線路モデルについて

本寄書は、2004 年 11 月 30 日に完成目標のスペクトル管理標準第 3 版において、線路モデルについて弊社の意見を示すものである。

図 1

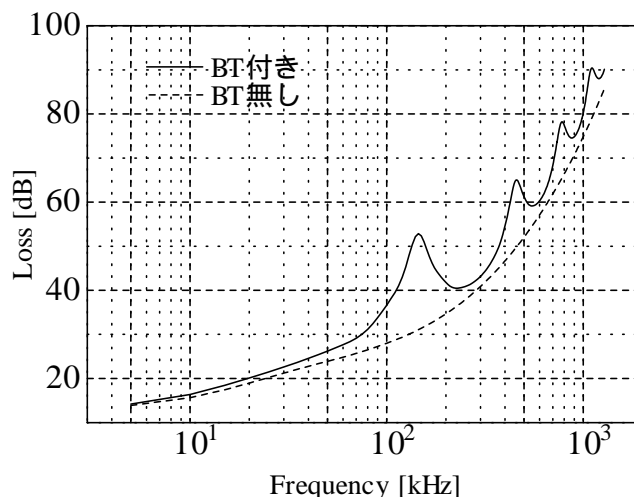
図 2 より、ブリッジタップ付き線路の減衰特性は周波数により減衰量が変化する。また、ブリッジタップの位置や長さにより、この減衰量の大小の位置は変化する。ブリッジタップがある線路の場合、160kHz における減衰量から計算される線路長では、その線路長が短めに測定される傾向にあるため、線路長制限のある新システムがその制限距離よりも長い線路で運用されている隣接する既存システムに干渉を与えるのにもかかわらず、新システムが運用可能となる恐れがある。しかし、ブリッジタップ線路をスペクトル適合性計算に考慮することは、計算上の煩雑さのため反対である。
